*Ministero dell' Ambiente  
e della Tutela del Territorio e del Mare*

DIREZIONE GENERALE PER LE VALUTAZIONI  
E LE AUTORIZZAZIONI AMBIENTALI

**OGGETTO: [ID\_VIP 4557] Valutazione preliminare ai sensi dell'art. 6, c.9 del D.lgs.152/2006 e ss.mm.ii. Progetto “Riqualficazione di un riparo per la pesca in contrada Falaride in Avola (Sr)” - Nota tecnica.**

Fig.2. Planimetria stato di fatto e stato di progetto

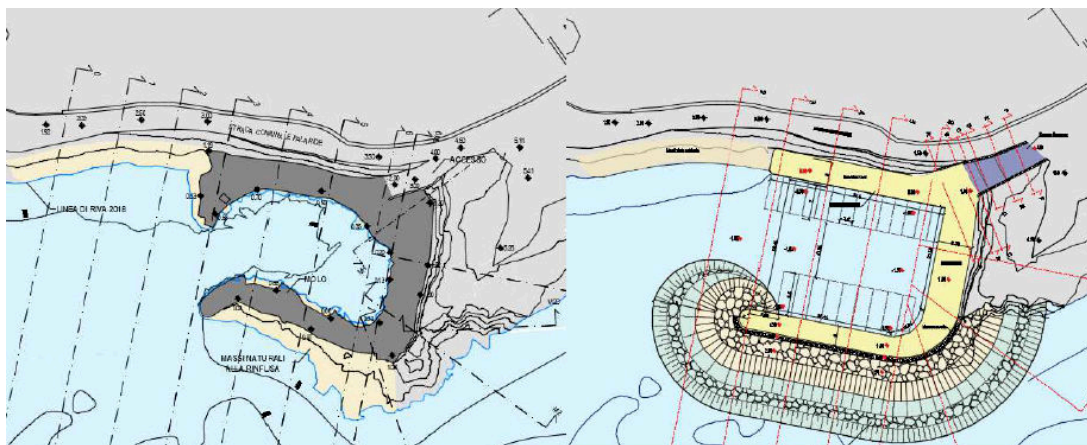
- Realizzazione di un nuovo braccio di sopraflutto realizzato con una struttura di blocchi di calcestruzzo prefabbricati impostati su uno scanno di imbasamento riempito con pietrame (tout venant) e al di sopra del quale è realizzato un massiccio di sovraccarico, sempre in calcestruzzo, dotato di muro paraonde (fig.2);

- benché sotto un profilo funzionale la proposta progettuale oggetto di valutazione sia inquadrabile come un "ripristino", sotto un profilo di tipo tecnico-ambientale l'opera è da considerarsi di fatto, previa demolizione pressoché totale delle strutture esistenti, come un'opera di nuova realizzazione, con modifiche sulla morfologia locale, riconosciute dallo stesso proponente come di tipo "permanente" (cfr. sezione 8, punto 1 della lista di controllo) sia nella parte emersa (variazione della quota delle banchine, realizzazione del muro paraonde) che nella parte sommersa;
